P03 | 02

Index	Beschreibung	Datum	Name
-01	Vorabzug	07.02.2025	Wagner
-02	Vorabzug	22.04.2025	Wagner
-03	Vorabzug	29.09.2025	Wagner
00	Eingabe zur Prüfung	18.12.2025	Wagner
01	Korrekturen gem. aktueller Planung	06.02.2026	Wagner
02	mit aktueller Werkplanung abgestimmt	19.03.2026	Wagner

Projekt: Kulturhaus mit integrierter Musikschule
und Neubau eines Veranstaltungssaales
Musikschule

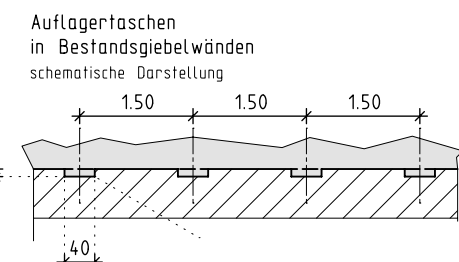
* 1) Innenwand augenscheinlich <u>tragend!</u>	* 5) 2x Stahlträger b=12cm; h=...cm
* 2) Innenwand augenscheinlich <u>nicht</u> tragend! vgl. Planung 1960/61 Annahme vor Ort prüfen (Deckenspannweite!)	Profil 7; öffnen und Querschnitt prüfen evtl. Materialprobe
* 3) Überzug (1DG) Stahlträger (7) prüfen!	* 6) bestehender Überzug soll durch neuen Stahl- Überzug ersetzt werden!
* 4) Stahlsäule Profil, Querschnitt prüfen!	* 7) Angaben zu Rohdicke und Wandstärke der neuen und der bestehenden Innenwände erforderlich (Schallschutz, Akustik und Stahl) Können neue Innenwände über Trennwandzuschlag abgedeckt werden? $g \leq 5,00 \text{ kN/m}^2$

geänderte Konstruktion:
seitlich verstärkte Holzbalkenlage!
in Abstimmung: erforderliche Feuerwiderstandsdauer F60(?)
Auswirkung auf die Konstruktion ?
gekapselter Aufbau?
Balkenlage im Flurbereich sichtbar noch zulässig!
